# PLAN LOCAL D'URBANISME METROPOLE ROUEN NORMANDIE

PROJET DE MODIFICATION N°2 - PPAC / 2021  
POLE DE PROXIMITE DE AUSTREBERTHE CAILLY  
> NOTICE DE PRESENTATION ET MOTIFS DES  
CHANGEMENTS APPORTES

PROJET DE MODIFICATION N°2 – PPAC

*Dossier soumis à enquête publique*

**i. Ajout d'une protection « parc/cœur d'îlot/coulée verte » sur la parcelle AB 289**

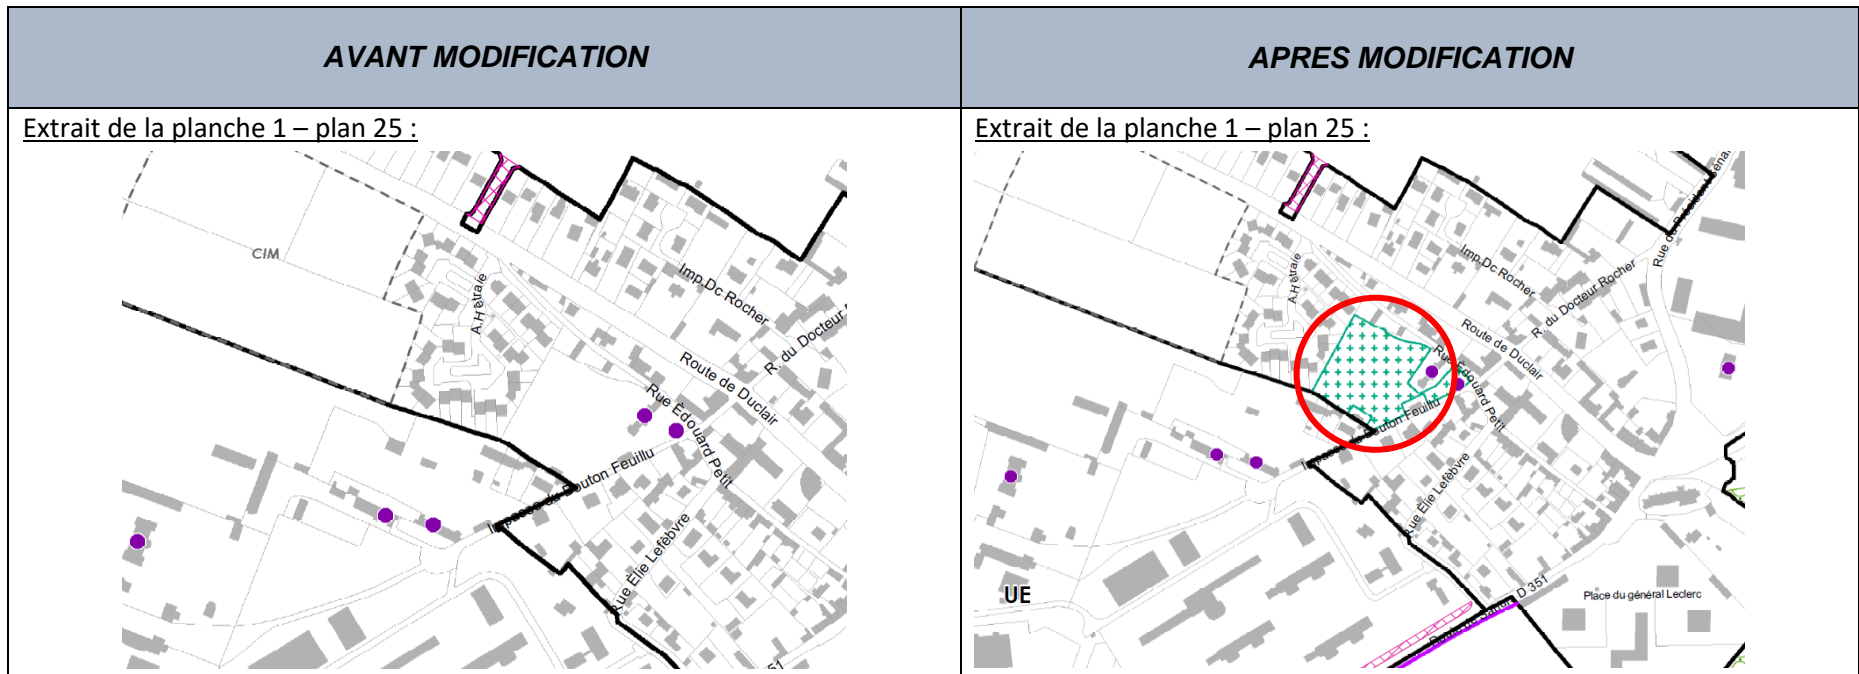
<i>Pièce(s) du PLU concernée(s)</i>	<i>Intitulé</i>	<i>Objet de la modification</i>
Règlement graphique 4.2.1 planche 1 plan 25	Patrimoine naturel : Ajout d'une protection parc/cœur d'îlot/coulée verte	Instauration d'une protection « parc/cœur d'îlot/coulée verte » sur les parcelles AB 289, rue du Bouton Feuillu
<i>Zone(s) et/ou parcelle(s) concernée(s)</i>	<i>Justification de la modification</i>	
<b>UBB1</b>	L'objectif est d'instaurer des espaces de respiration à l'intérieur d'un tissu urbain déjà dense et ainsi répondre à l'objectif de développer les espaces de nature en ville. Cette propriété est déjà protégée au titre du patrimoine bâti (fiche patrimoine 13)

**j. Ajout d'une protection « parc/cœur d'îlot/coulée verte » sur la parcelle AB 384**

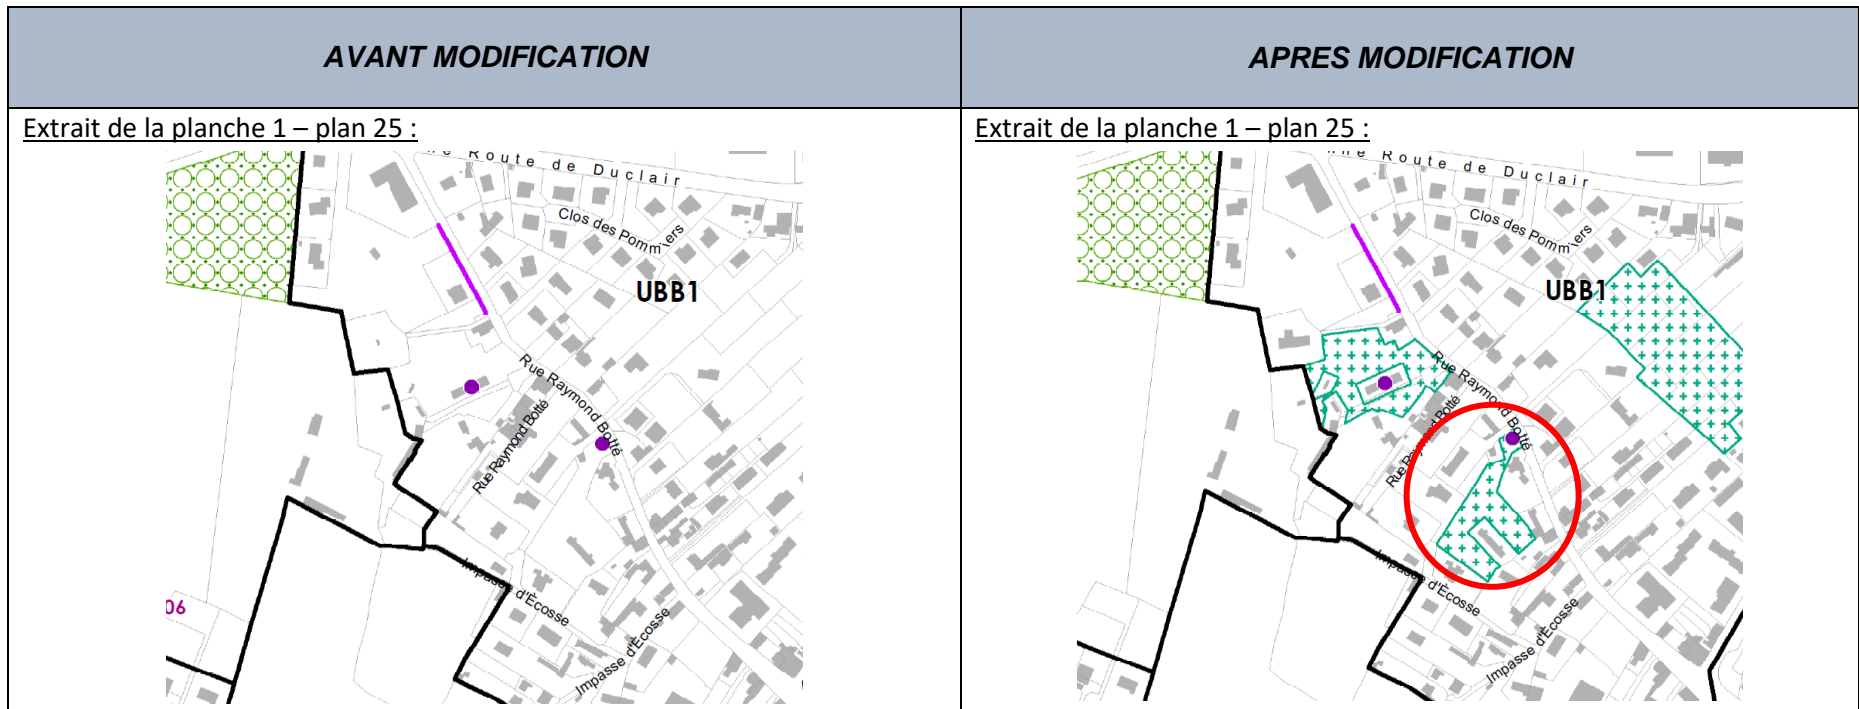
<i>Pièce(s) du PLU concernée(s)</i>	<i>Intitulé</i>	<i>Objet de la modification</i>
Règlement graphique 4.2.1 planche 1 plan 25	Patrimoine naturel : Ajout d'une protection parc/cœur d'îlot/coulée verte	Instauration d'une protection « parc/cœur d'îlot/coulée verte » sur la parcelle AB 384, rue Raymond Botté
<i>Zone(s) et/ou parcelle(s) concernée(s)</i>	<i>Justification de la modification</i>	
<b>UBB1</b>	L'objectif est d'instaurer des espaces de respiration à l'intérieur d'un tissu urbain déjà dense et ainsi répondre à l'objectif de développer les espaces de nature en ville. Le portail de cette propriété est déjà protégé au titre du patrimoine bâti (fiche patrimoine 8)

**k. Ajout d'une protection « parc/cœur d'îlot/coulée verte » sur les parcelles AI 127-77-78-79-82-80**

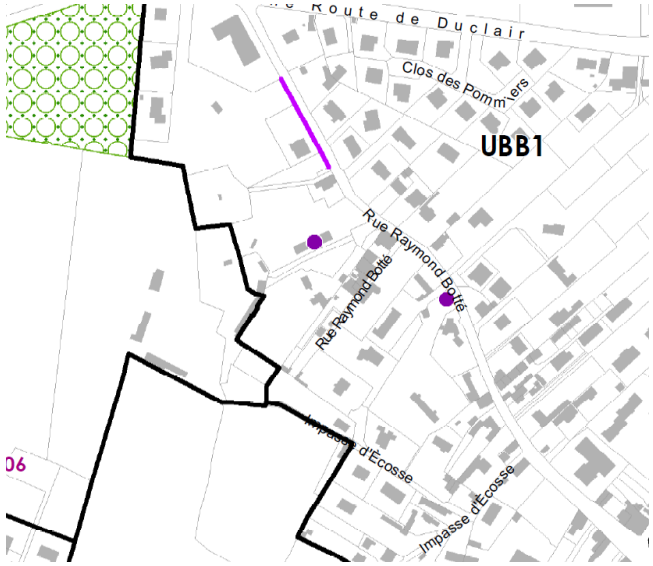
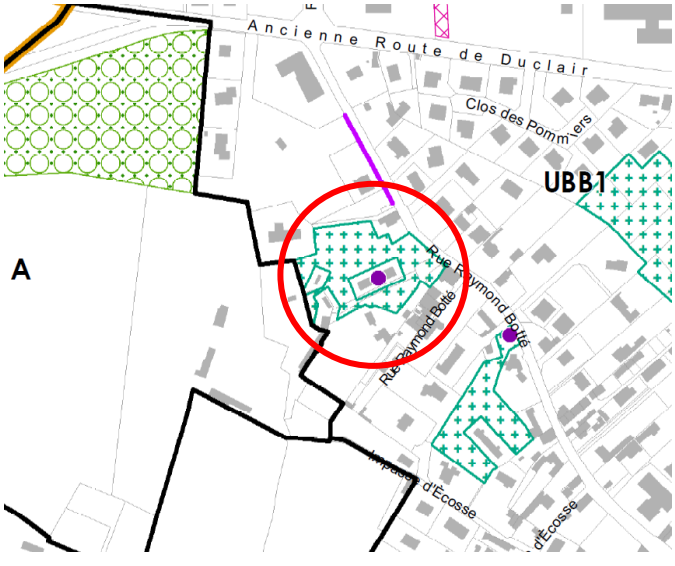
<i>Pièce(s) du PLU concernée(s)</i>	<i>Intitulé</i>	<i>Objet de la modification</i>
Règlement graphique 4.2.1 planche 1 plan 25	Patrimoine naturel : Ajout d'une protection parc/cœur d'îlot/coulée verte	Instauration d'une protection « parc/cœur d'îlot/coulée verte » sur les parcelles AI 127-77-78-79-80-82, rue Raymond Botté

<b>Zone(s) et/ou parcelle(s) concernée(s)</b>	<b>Justification de la modification</b>
<b>UBB1</b>	L'objectif est d'instaurer des espaces de respiration à l'intérieur d'un tissu urbain déjà dense et ainsi répondre à l'objectif de développer les espaces de nature en ville. Cette propriété est déjà protégée au titre du patrimoine bâti (fiche patrimoine 7)
<b>AVANT MODIFICATION</b>	<b>APRES MODIFICATION</b>
<p>Extrait de la planche 1 – plan 25 :</p> 	<p>Extrait de la planche 1 – plan 25 :</p>

### I. Ajout d'une protection « parc/cœur d'îlot/coulée verte » sur les parcelles AI 16 et 18

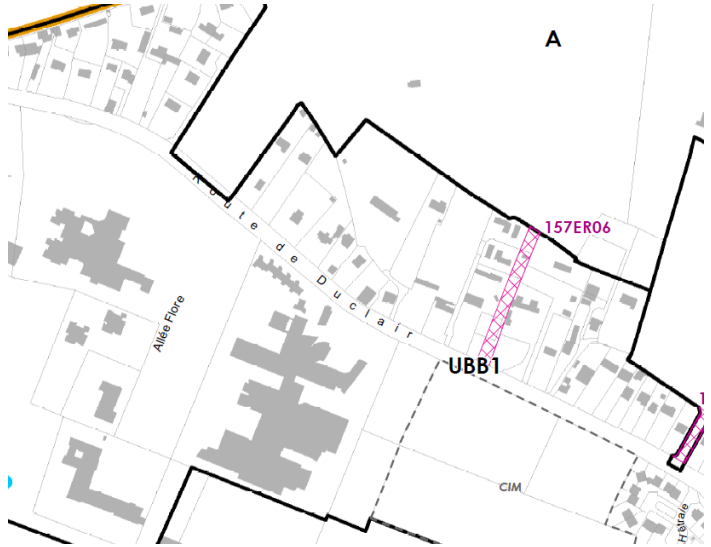
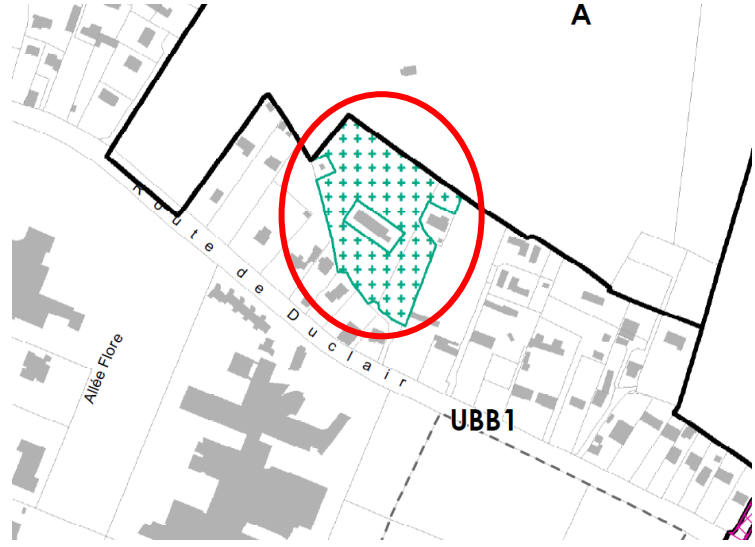
<b>Pièce(s) du PLU concernée(s)</b>	<b>Intitulé</b>	<b>Objet de la modification</b>
Règlement graphique 4.2.1 planche 1 plan 25	Patrimoine naturel : Ajout d'une protection parc/cœur d'îlot/coulée verte	Instauration d'une protection « parc/cœur d'îlot/coulée verte » sur les parcelles AI 16-18, route de Duclair
<b>Zone(s) et/ou parcelle(s) concernée(s)</b>		<b>Justification de la modification</b>
<b>UBB1</b>		L'objectif est d'instaurer des espaces de respiration à l'intérieur d'un tissu urbain déjà dense et ainsi répondre à l'objectif de développer les espaces de nature en ville.
<b>AVANT MODIFICATION</b>		<b>APRES MODIFICATION</b>
<p>Extrait de la planche 1 – plan 25 :</p> 		<p>Extrait de la planche 1 – plan 25 :</p>

**m. Modification de zonage, changement de zone UBB1 en UBA1**

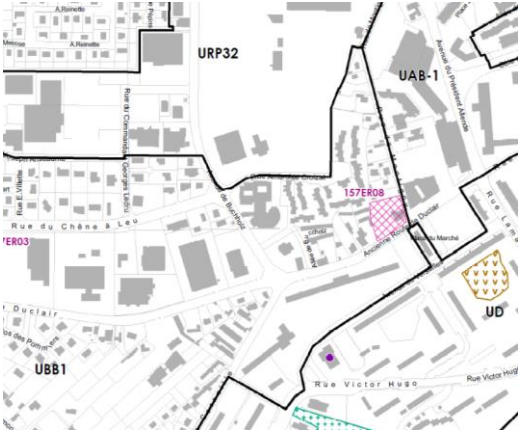
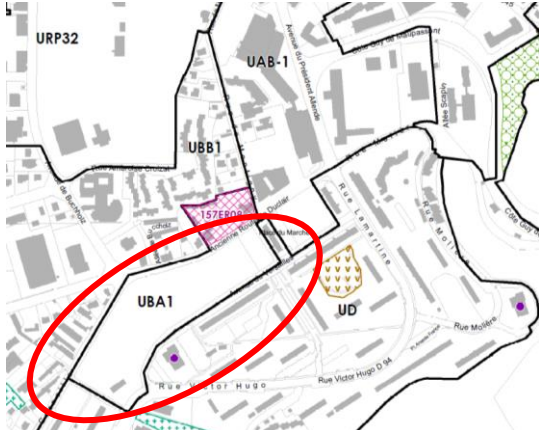
<b>Pièce(s) du PLU concernée(s)</b>	<b>Intitulé</b>	<b>Objet de la modification</b>
Règlement graphique 4.2.1 planche 1 plan 25	Modification du zonage	Modification de zonage des parcelles (AX 206-AX 40-AM 10-AM 11-AM 22-AM 90- AM 91-AM 231) actuellement classées en zone urbaine d’habitat individuel peu dense (zone UBB1) en zone urbaine d’habitat individuel dense (zone UBA1)
<b>Zone(s) et/ou parcelle(s) concernée(s)</b>	<b>Justification de la modification</b>	
<b>UBB1</b>	L’optimisation du foncier, les projets de renouvellement urbain du secteur précisés par la mise en place d’emplacements réservés et la proximité du centre-ville sont des éléments de contexte qui répondent à un classement de ces parcelles en zone UBA1. Cette zone permet la densification, la réalisation d’opération de renouvellement urbain et permet également d’accueillir des équipements, des services et des commerces de proximité de moins de 500 m <sup>2</sup> de surface de plancher, compatibles avec la fonction d’habiter. Le zonage UBB1 est modifié pour classer ce secteur en zone en UBA1, permettant ainsi de répondre aux objectifs de densification et de renouvellement. Le zonage UBB1 est en partie modifié pour créer une zone UBA1 sur les parcelles citées ci-dessus.

#### a. Modification de l'emplacement réservé n°12

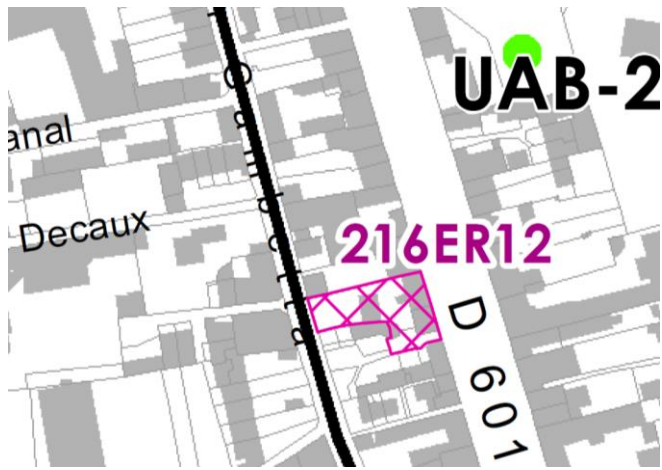
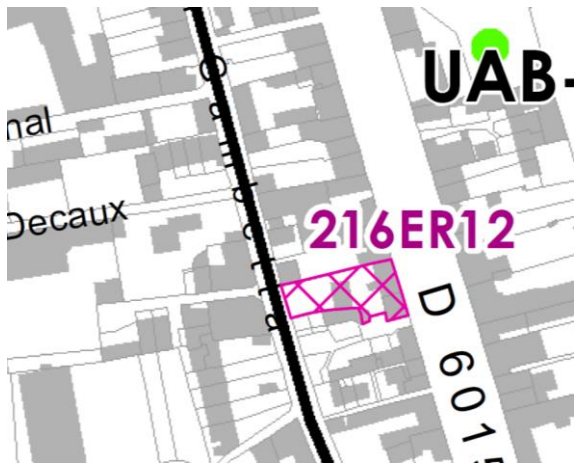
<i>Pièce(s) du PLU concernée(s)</i>	<i>Intitulé</i>	<i>Objet de la modification</i>
Règlement graphique 4.2.1 planche 1 plan 26 + Annexe 4.2.4.1 liste des emplacements réservés	Modification de l'emplacement réservé n°12	Réduction de l'emplacement réservé n°12 (suppression sur la parcelle AM 641) et modification de sa surface
<i>Zone(s) et/ou parcelle(s) concernée(s)</i>	<i>Justification de la modification</i>	
<b>UAB</b>	L'emplacement réservé n°12 qui comprend les parcelles AM 638-787-271-641 a fait l'objet d'une acquisition sur la parcelle AM 641. Il convient donc de supprimer cette parcelle de l'emprise de l'emplacement réservé n°12 et ajuster sa surface.	
<i>AVANT MODIFICATION</i>		<i>APRES MODIFICATION</i>
Extrait de la planche 1 – plan 26 : 		Extrait de la planche 1 – plan 26 :

**b. Modification de zonage, changement de zone UBH en UBH-1**

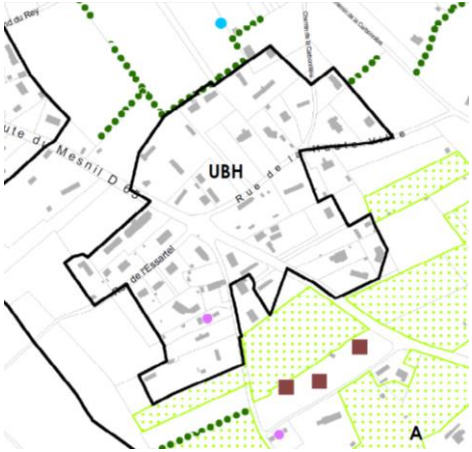
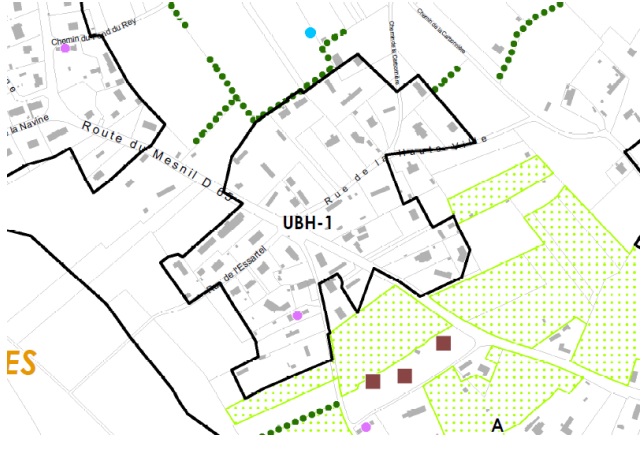
<b>Pièce(s) du PLU concernée(s)</b>	<b>Intitulé</b>	<b>Objet de la modification</b>
Règlement graphique 4.2.1 planche 1 plan 6	Modification du zonage	Modification du zonage de deux hameaux classés en zone UBH au regard des densités bâties existantes.
<b>Zone(s) et/ou parcelle(s) concernée(s)</b>		<b>Justification de la modification</b>
<b>UBH</b>		Ces deux hameaux sont constitués de parcelles assez denses, qui ont pour majorité atteint l’emprise au sol de la zone UBH (15 %). Les extensions et la réalisation d’annexes des habitations existantes se trouvent ainsi bloquées. En classant ces deux hameaux en zone UBH-1, l’objectif est de permettre la réalisation des extensions et des annexes pour les terrains déjà bâtis à la date d’approbation du PLU. La délimitation actuelle des hameaux est maintenue. Les règles proposées ont pour objectif d’encadrer les évolutions en veillant à une urbanisation très modérée, limitée et ponctuelle, à l’intérieur de leur enveloppe urbanisée existantes.

Extrait de la planche 1 – plans 29 et 30 :

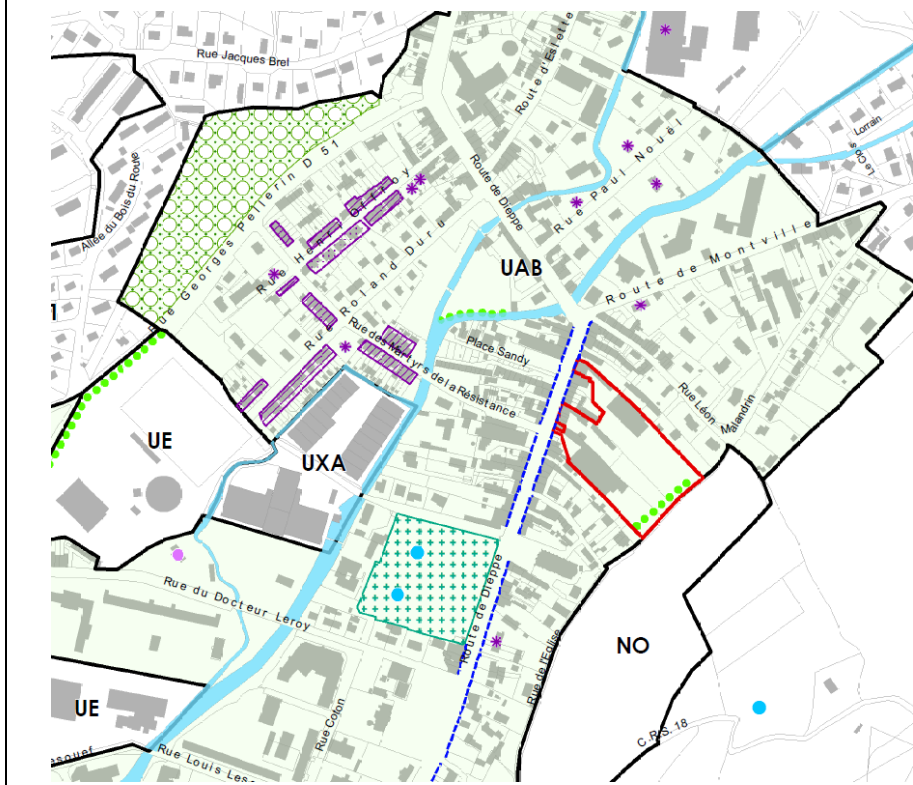
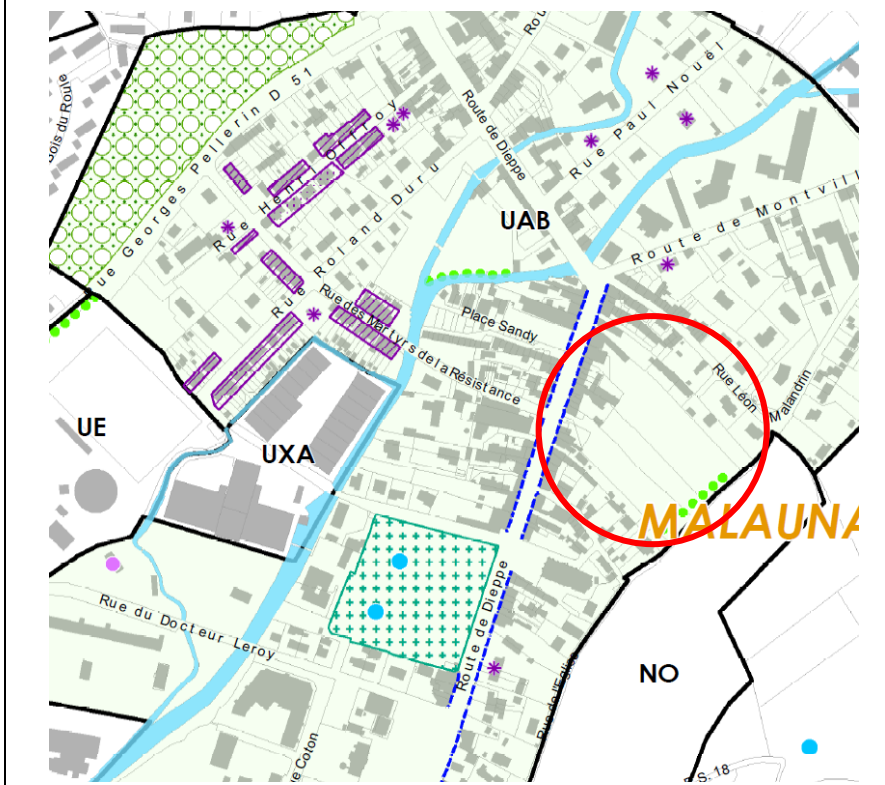
<i>Pièce(s) du PLU concernée(s)</i>	<i>Intitulé</i>	<i>Objet de la modification</i>
Rapport de Présentation TOME 4 – Justification des choix (p. 127-128) Règlement graphique planche 1 plans 29 et 30	Suppression du périmètre en attente de projet	Suppression du périmètre en attente de projet sur les parcelles AO 415-416-417-1266-1270-1072-1281-1269, situées route de Dieppe
<i>Zone(s) et/ou parcelle(s) concernée(s)</i>	<i>Justification de la modification</i>	
<b>UAB</b>	Il convient de retirer le périmètre en attente de projet sur les parcelles AO 415-416-417-1266-1270-1072-1281-1269, situées route de Dieppe, car un projet immobilier de 44 maisons mitoyennes est en cours de réalisation sur ce secteur. Le périmètre en attente de projet n'a donc plus lieu d'exister.	
<b>AVANT MODIFICATION</b>		<b>APRES MODIFICATION</b>
<p><u>Extrait du Tome 4 – Justification des choix :</u></p> <p><u>Périmètre en attente de projet</u></p> <p><b>Cadre juridique</b> Conformément à l'article L151-41 5° du Code de l'urbanisme, le règlement peut délimiter des terrains sur lesquels sont instituées, « dans les zones urbaines et à urbaniser, des servitudes interdisant, sous réserve d'une justification particulière, pour une durée au plus de cinq ans dans l'attente de l'approbation par la commune d'un projet d'aménagement global, les constructions ou installations d'une superficie supérieure à un seuil défini par le règlement. Ces servitudes ne peuvent avoir pour effet d'interdire les travaux ayant pour objet l'adaptation, le changement de destination, la réfection ou l'extension limitée des constructions existantes ».</p> <p>Deux périmètres en attente de projet sont délimités sur le territoire :</p> <p><u>Malaunay - Le secteur de « l'espace Tesnière »</u></p> <p>Le secteur de « l'espace Tesnière » est situé dans le centre-ville de la Commune de Malaunay, à proximité du carrefour de la route de Dieppe et de la route de Montville. Ce secteur appartient à trois propriétaires différents répartis ainsi : Propriétaire n°1 : parcelles AO 1072 Propriétaire n°2 : parcelles AO 409 - 1114 Propriétaire n°3 : parcelles 737 – 1121.</p> <p>Cette situation complique la réalisation d'un « projet d'aménagement global ». Seul l'accès par les parcelles AO 737 et 1121 permettent de désenclaver le site et rendre possible l'urbanisation de ce secteur.</p>		<p><b>Le chapitre relatif au périmètre en attente de projet sur les parcelles AO 415-416-417-1266-1270-1072-1281-1269, situées route de Dieppe à Malaunay est supprimé.</b></p>

Extrait de la planche 1 – plan 26 :

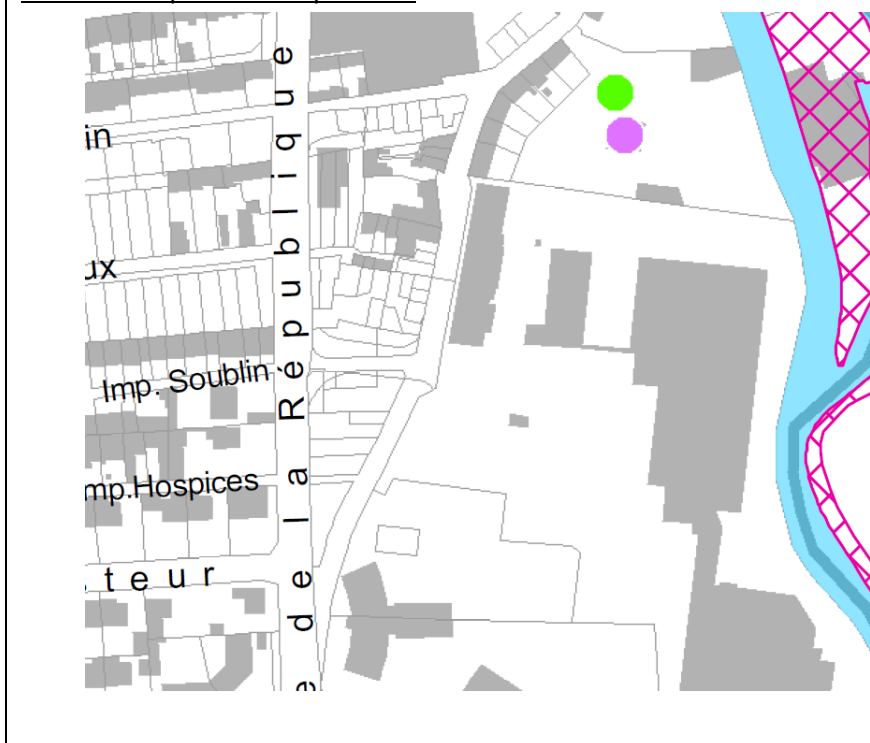
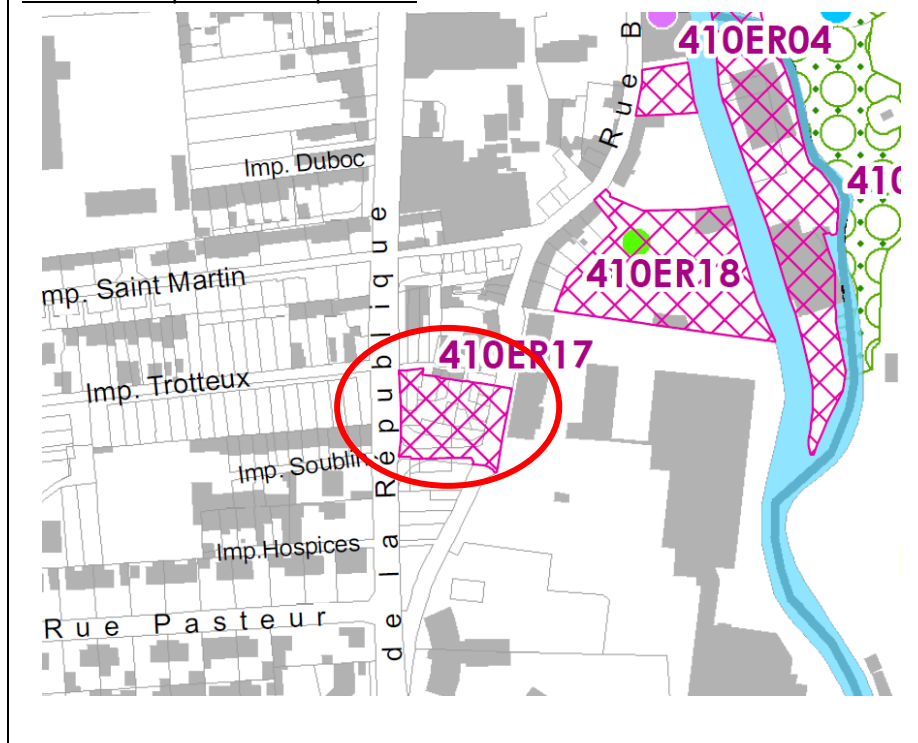
<i>Pièce(s) du PLU concernée(s)</i>	<i>Intitulé</i>	<i>Objet de la modification</i>
Règlement graphique 4.2.1 planche 1 plans 26 Annexe 4.2.4.1 : liste des emplacements réservés	Création d'un emplacement réservé	Création d'un emplacement réservé sur les parcelles AK 11-12-13-14-15-16-17-18-19-20-407-412-481-482-483-484-553 en vue de créer un parc de stationnement public
<i>Zone(s) et/ou parcelle(s) concernée(s)</i>	<i>Justification de la modification</i>	
<b>UAB</b>	Un emplacement réservé est à inscrire sur les parcelles AK 11-12-13-14-15-16-17-18-19-20-407-412-481-482-483-484-553, en vue d'y créer un parc de stationnement public pour répondre aux besoins de stationnement des habitants sur ce secteur. Au vu de la compétence voirie reprise par la Métropole de Rouen en 2015, le destinataire de cet emplacement sera la Métropole Rouen Normandie.	
<b>AVANT MODIFICATION</b>		<b>APRES MODIFICATION</b>
